## 监 理 通 知 单

工程名称：徐州闽商石材市场管理有限公司分布式光伏电站项目

编号：ZHJL-MSSC-17

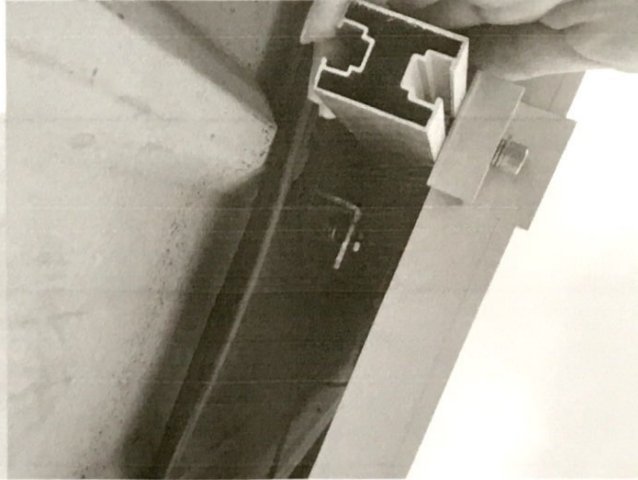
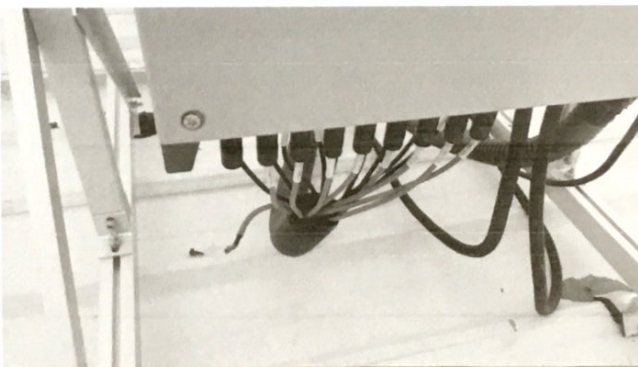
- 1、混凝土支墩下侧用软沙土直接垫高，未用水泥砂浆找平，不符合规范及设计要求。
- 2、支墩四周混凝土配重不平整。
- 3、墩柱下防水垫层尺寸过小与图纸要求 80CM 不符，且防水垫层铺设在沙土上面，起不到防水效果。
- 4、C7 区域导轨夹具与彩钢瓦粘贴不牢导致脱落。
- 5、C6 区域逆变器直流电缆接线脱落。
- 6、至今未见混凝土支墩等混凝土复检报告。

就以上问题我监理方多次下过整改通知书，至今未见任何整改。望贵方及时整改后三日内报监理项目部验收，由于贵方整改不及时造成的后果，贵方负全部责任。
